改善箇所説明図

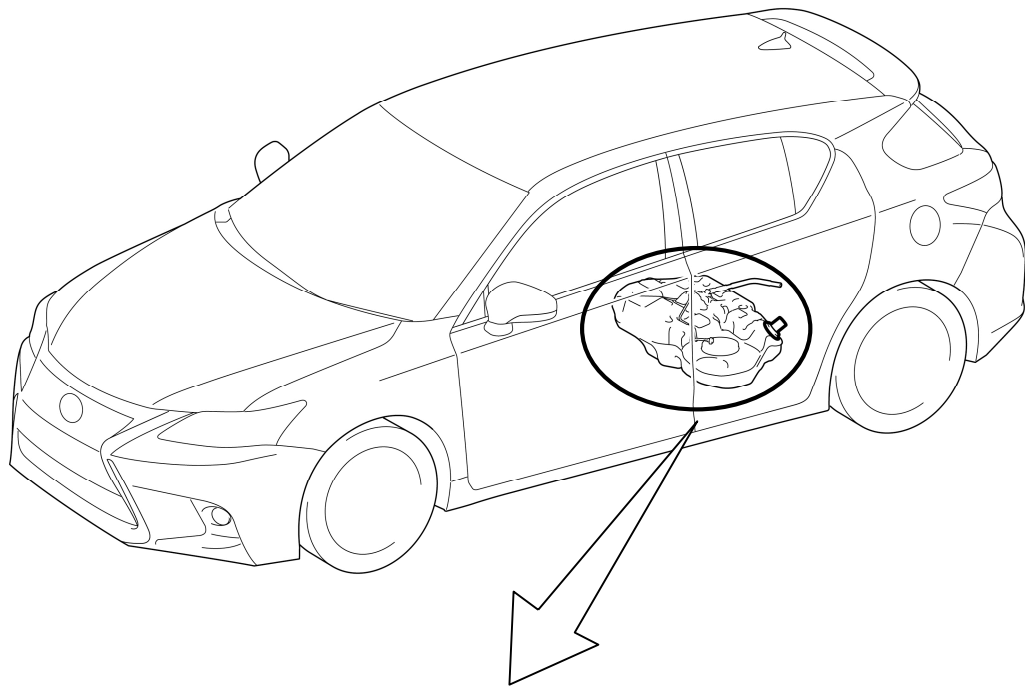
樹脂製燃料タンクにおいて、溶着設備の条件設定が不適切なため、燃料タンクに対してインレットパイプが傾いた状態で溶着され、接合面が部分的に溶け込み不足となっているものがある。そのため、当該接合面がはがれて、給油時や満タン時に燃料が漏れるおそれがある。

全車両、燃料タンクを良品と交換する。

識別：改善済車両には車台番号打刻の末尾1桁目上部に黄色ペイントを塗布する。
